Genehmigungsplanung

<p>Stadtbüro Köln, A&E</p> <p>Planung der "Hochwasserschutz Leitlinie" Rhein an der Mündung des Rhen an Rheinkilometer 15,84 Maßstab 1:500</p>	
<p>Projektname: ...</p> <p>Standort: ...</p> <p>Maßstab: ...</p> <p>Blatt: ...</p>	<p>Genehmigungsplan</p> <p>Planungsnummer: ...</p> <p>Planungsdatum: ...</p> <p>Planungsautor: ...</p>

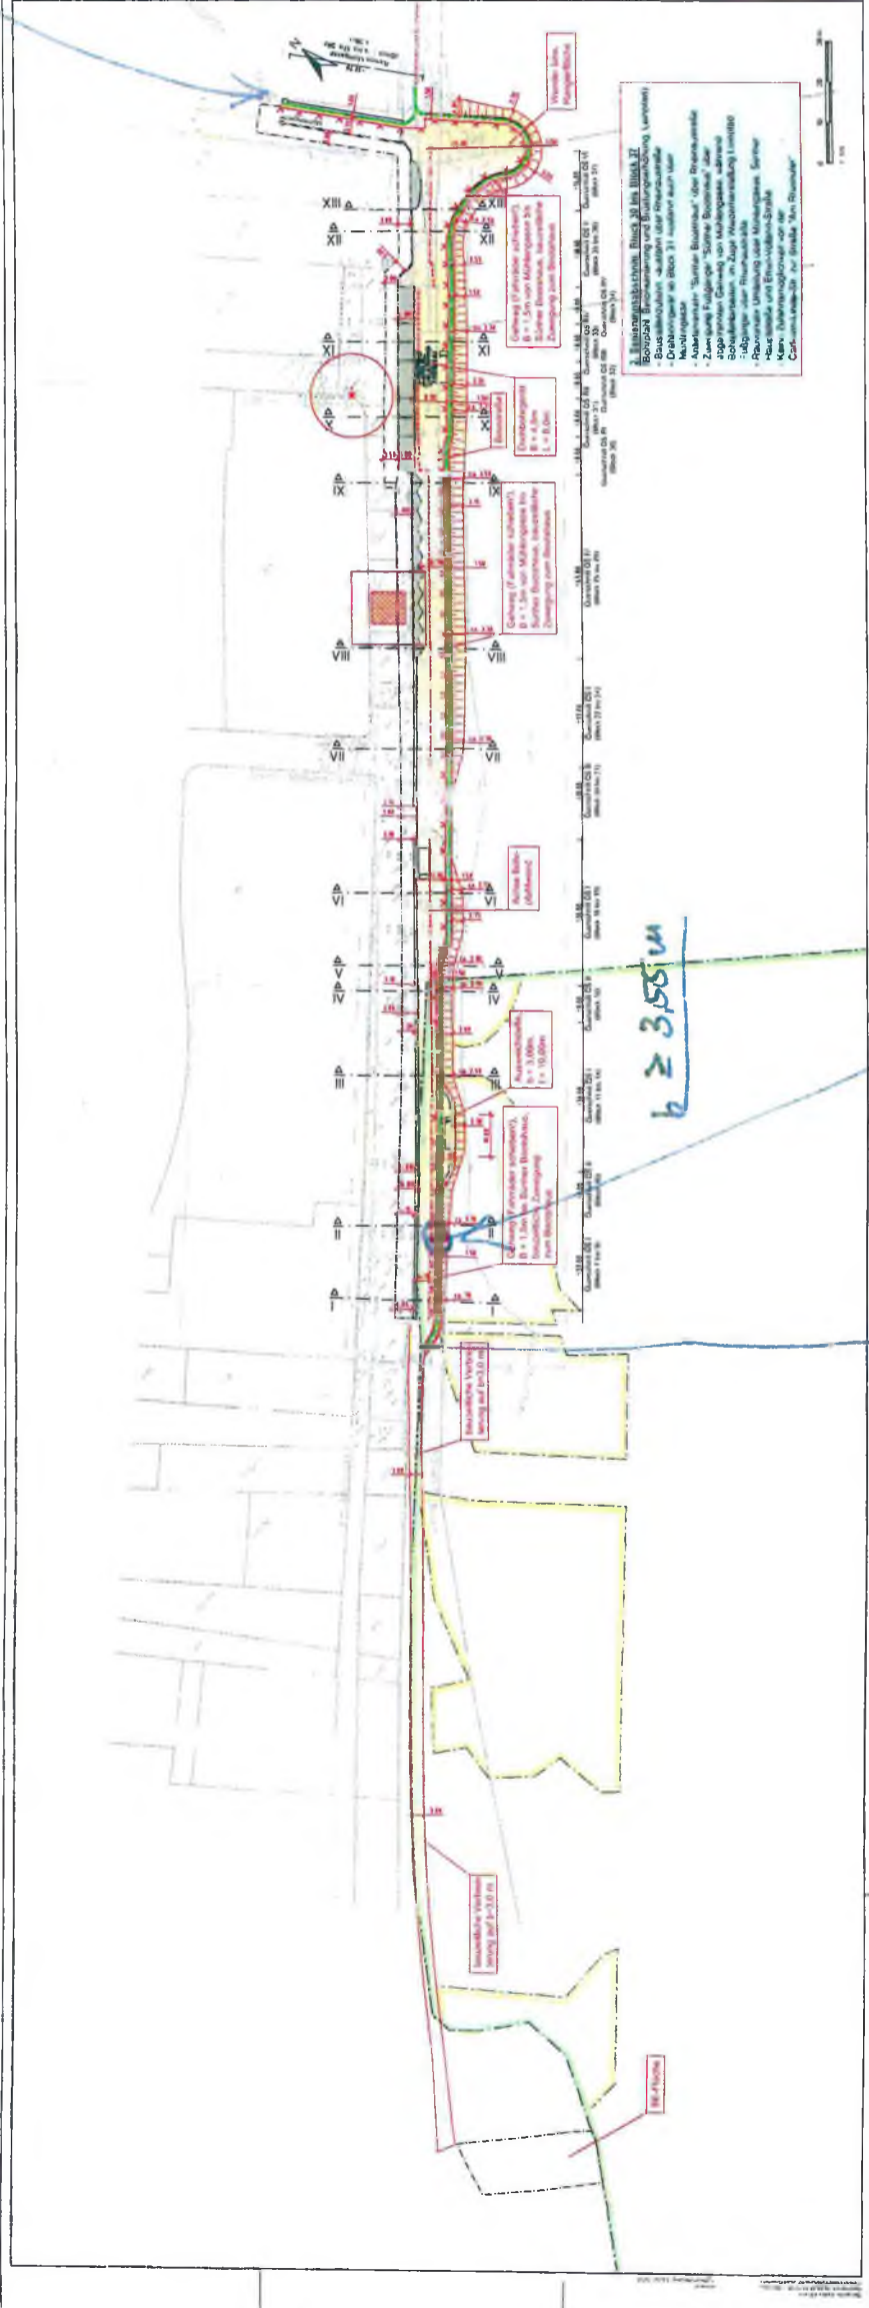
Gehweg / Radweg
mit 1,00 m viel zu schmal.
Es sind 2,20m erforderlich!
um Begegnungsbereich zu ermöglichen.

Anlieferverkehr + Rettungswagen Zone
Hafen / Boothaus nicht gerichtet!
Brücke von 150m ist auch für Begegnungsverkehr
zu gering, Sicherheitsabstand zum Bau Booten
(200m) fehlt
- Bei Anlieferung mit Sprinter 3,00m erforderlich
- Rettungswagen 3,55 m erforderlich!

b ≥ 2,20m!
